**Ajánlatkérő:** Felső-Bácskai Hulladékgazdálkodási Kft. (6521 Vaskút, Kossuth u. 90.)  
**Közbeszerzési eljárás tárgya:** „Adás-vételi szerződés keretében a Felső-Bácskai Hulladékgazdálkodási Kft. részére dobrosta beszerzése szállítószalaggal” tárgyú Kbt. 113. § (1) bekezdés szerinti közbeszerzési eljárás

**tárgy: Kiegészítő tájékoztatás**

1. ábra: magas tartószerkezetű konstrukció.

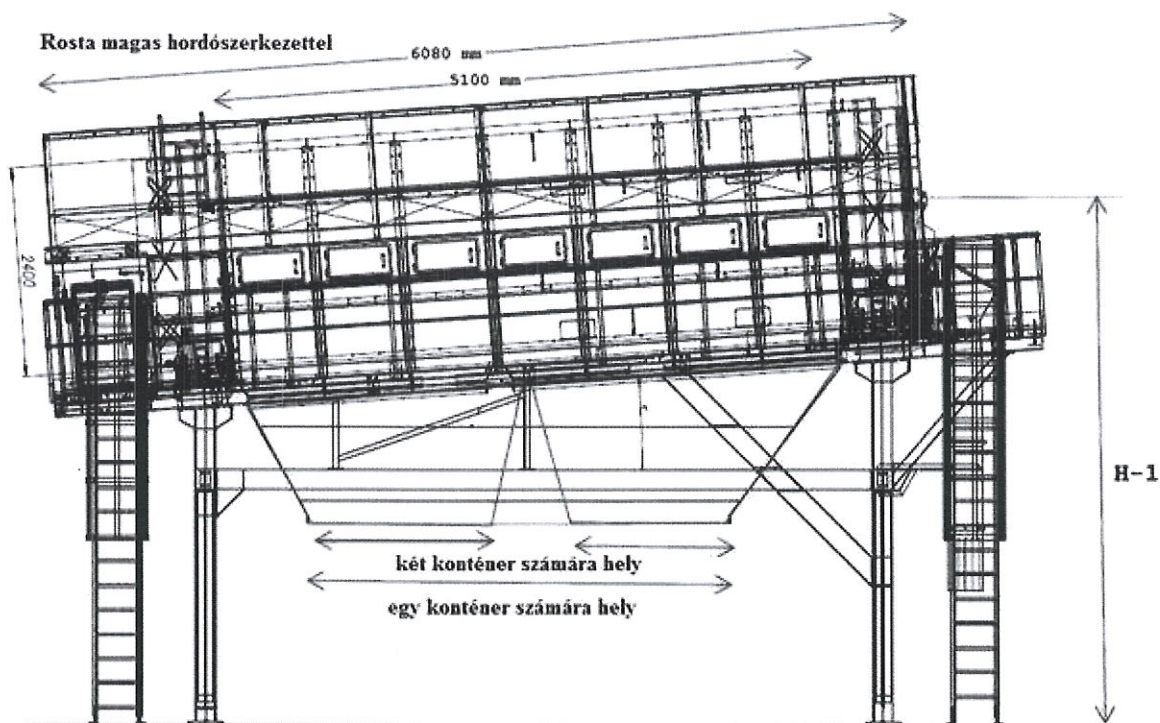
- 1.1. alacsony tartószerkezetűre (1000-1200mm magas tartólábakkal), vagy a fotón szereplő magas tartószerkezetűre lenne szükségük?

- 1.2. mennyi a H-1 rosta üritési magassága (a dobhoz vagy más viszonyítási ponthoz képest)?

**Válasz:** Ajánlatkérő csak vélelmezni tudja, hogy az Érdeklődő Gazdasági Szereplő „fotó”/”fotók” alatt az általa ismertetett „ábrát”/„ábrákat” érti, tekintettel arra, hogy Ajánlatkérő fotó dokumentációt nem bocsátott az ajánlattételre felhívott gazdasági szereplők rendelkezésére. Ajánlatkérő szükségesnek érzi kitérni továbbá arra, hogy az „alacsony tartószerkezetű”, illetve a „magas tartószerkezetű” kifejezésekre fogalom-meghatározást nem adott a kiírás, közbeszerzési dokumentumok rendelkezései körében, ezen kifejezések használatától a továbbiakban is el kíván tekinteni. Ajánlatkérő ugyanakkor tájékoztatja a Tisztelt Érdeklődő Gazdasági Szereplőt, hogy Ajánlatkérő minden olyan megajánlást megfelelőként elfogad, amely teljesíti a közbeszerzési dokumentumokban meghatározott paraméterek (követelmények, körülmények) szerinti elvárásokat.

**Válasz:** Ajánlatkérő nem tudja pontosan értelmezni, mit ért a Tisztelt Érdeklődő Gazdasági Szereplő a „H-1 rosta” kifejezés alatt. Ajánlatkérő szükségét érzi kitérni arra, hogy a Tisztelt Érdeklődő Gazdasági Szereplő által az 1. számú ábrán megjelölt „H1”, mint – a kérdésben foglaltak szerint - üritési magasság az Ajánlatkérő álláspontja szerint tévesen került feltüntetésre, az nem tud üritési magasságként értelmezhető lenni (dőlési irány, stb. okán, figyelemmel arra is, hogy Ajánlatkérő értelmezése szerint az üritési magasság a dobrosta középpontjától lefelé irányuló, a talajra merőleges sugár végpontja, azaz a dob alja). Ajánlatkérő üritési – sem pedig beömlési - magasság elvárását továbbra sem kíván pontos paraméterben kifejezve meghatározni, ilyen követelményt a dobostával szemben kötelező jelleggel, konkrét paraméterben meghatározva nem támaszt. Ajánlatkérő tájékoztatta az Érdeklődő Gazdasági Szereplőket ugyanakkor arról, hogy „Ajánlatkérő azt vizsgálja, hogy a megajánlás méretét, egyéb a fentiekben kiemelt műszaki paramétereit tekintve a már meglévő rendszerbe integrálható-e.” Ajánlatkérő ehhez helyszíni bejárásra is lehetőséget biztosított. Mindezzel is összhangban Ajánlatkérő tájékoztatja a Tisztelt Érdeklődő Gazdasági Szereplőt, hogy a már meglévő üritőgarat magassága, melybe a 20 mm feletti frakciók szállítószalag általi üritése történik, a talajtól számított 380 cm. A dobostának, illetve a szállítószalagnak
